J D P A G 1042 N S形ダクティル鑄鉄管の改正

この規格は、水道、下水道、工業用水道、農業用水などに用いる耐地盤変動(耐震用、耐軟弱地盤用など)に適した呼び径 75～1000 N S形ダクティル鑄鉄管及びN S形ダクティル鑄鉄異形管について規定したものである。

今回、呼び径 75～250 の施工性の向上を図って新たなゴム輪が開発、実用化されたことから追加するなど、平成 20 年 2 月 14 日付けで改正した。

附属書 1 付表 9 N S形ゴム輪 (1)

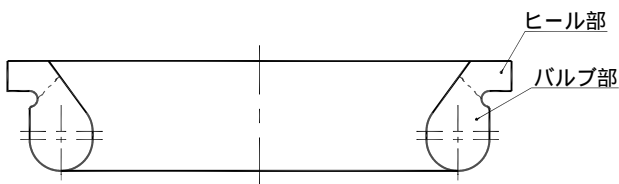
3.1 附属書 1 付表 (附属書 1 付表 9 (1)) 呼び径 75～250 N S形直管及び異形管の継手 (継ぎ輪及び帽を除く) は、プッシュ オン タイプであることから、接合時に挿し口でゴム輪を圧縮しながら挿入するために大きな挿入力が必要とする。

今回、従来のゴム輪と水密性が同じで、施工性の向上を図ることができるゴム輪が開発、実用化されたことからタイプ として追加し、従来のゴム輪をタイプ とした。
